BEBAUUNGSPLAN

AM FEUERGALGEN 1

FASSUNG DER 1. ÄNDERUNG

4. ÄNDERUNG

HÖHENLAGE M 1 / 200

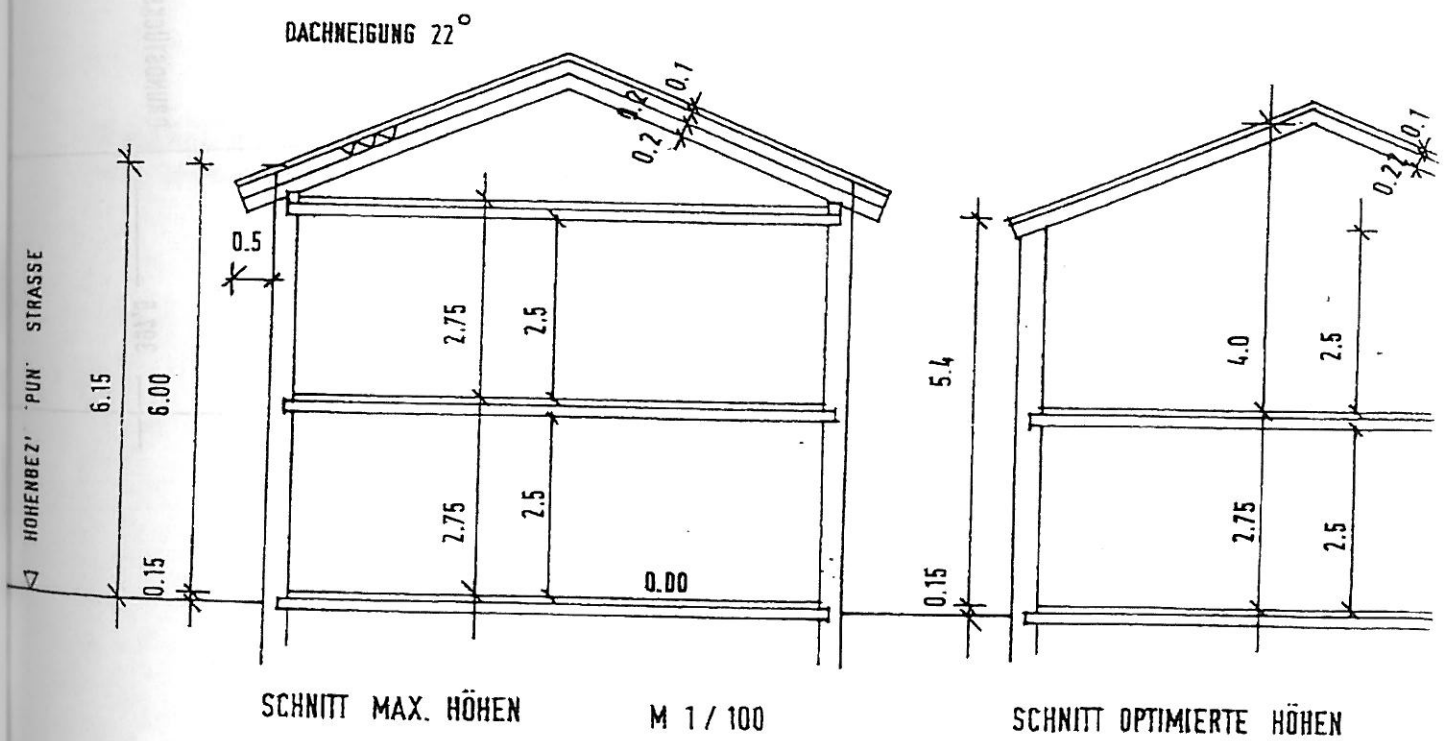
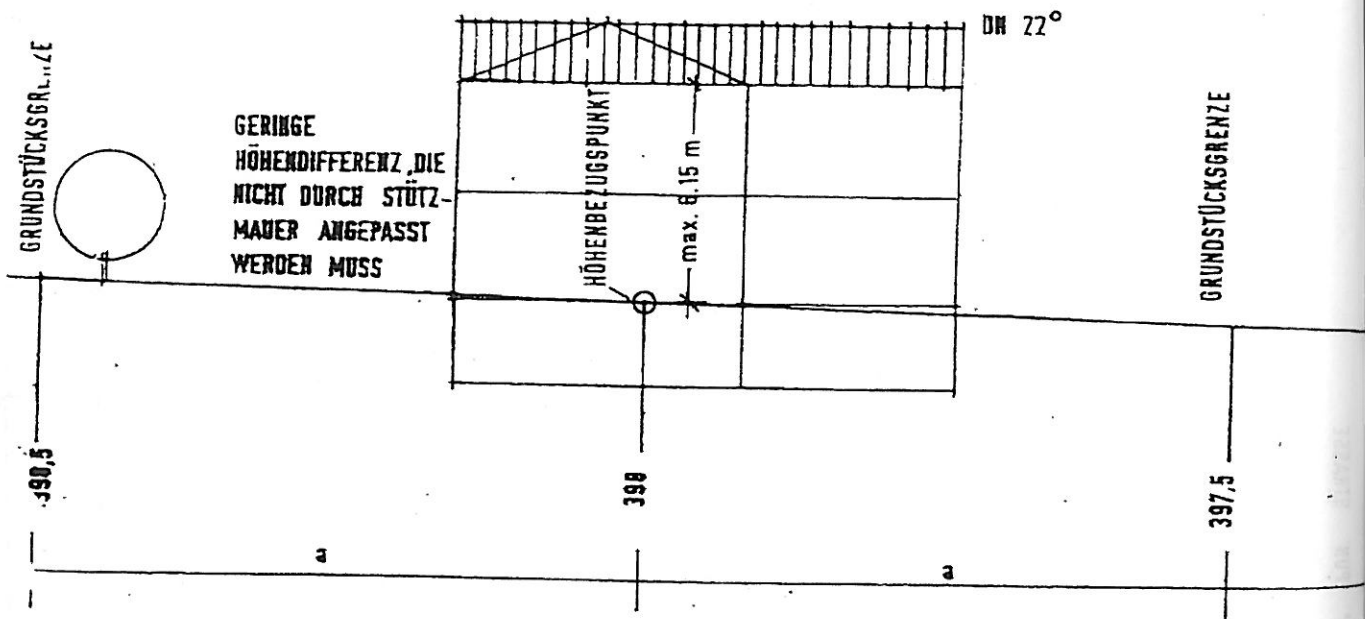
Leider stellte sich der Umgang mit der textlichen Festsetzung zur Höhenlage B 1.7 als problematisch heraus. Bei 3 von 7 Baustellen war die Festsetzung der fertigen Fußbodens des Erdgeschosses (OKFFB) mit 15 cm über der gemittelten Höhe der Erschließungsstrasse nicht eingehalten, 2 Baustellen mussten eingestellt werden.

Ziel der 1. Änderung des Bebauungsplanes im Punkt B 1.7 der textlichen Festsetzungen ist es, unter Beibehaltung der in B 1.2 festgesetzten maximalen Wandhöhe von 6,00 m ab OK FFB eine Höhenentwicklung ab dem Bezugspunkt gemittelte Erschließungsstrasse zu fixieren, unter Einbeziehung der 15 cm Höhendifferenz, welche die Festsetzung B 1.7 zum gemittelten Strassenniveau zuließ.

Festgesetzt wird also eine Gesamtwandhöhe von 6,15 m bezogen auf das gemittelte Niveau der Erschließungsstrasse.

Die Ermittlung und genaue Darstellung vorgenannten Höhenfixpunktes samt des Nachweises der Einhaltung der maximalen Wandhöhe sind in den Planzeichnungen des Eingabeplanes darzustellen. Es ist darauf zu achten, daß zur Ermittlung des Höhenfixpunktes die gesamte Grundstückslänge und die davor liegende Erschließungsstrasse mit korrektem Gefälle darzustellen ist ( siehe Zeichnungen, auch unter 1.7 )

In Verbindung mit der Festsetzung der Zahl der Vollgeschosse sind gleichzeitig verbindliche maximale Wandhöhen ( entspricht etwa der Traufhöhe ) festgesetzt. Als Wandhöhe wird die Höhe der Außenwand vom jeweiligen Höhenfixpunkt der Erschließungsstrasse bis zur Verschneidung der Wand mit der Oberkante der Dachhaut festgelegt. Dabei ist der Höhenfixpunkt der Erschließungsstrasse fluchtrecht an die Außenwand des Gebäudes zu übertragen.

II zwei Vollgeschosse :	Wandhöhe 6,15 m
I ein Vollgeschoss :	Wandhöhe 3,15 m

Der Höhenfixpunkt ist wie folgt zu ermitteln : die Seite des Grundstücks, an der die Erschließungsstrasse liegt, wird in ihrer Länge halbiert. Die Höhe der Strasse an diesem Punkt, stellt den Höhenbezugspunkt dar, der mit 0.00 anzunehmen ist.

Ein Anböschen des Geländes an das Gebäude zur Bewältigung der Höhenunterschiede ist zulässig. Von Stützmauern ( auch grenzständig, max. 80 cm sichtbare Höhe ) soll nur gebrauch gemacht werden, wenn ein Anböschen zu unzumutbaren Geländeneigungen ( z.B. starkes Gefälle Richtung Haus ) führt.
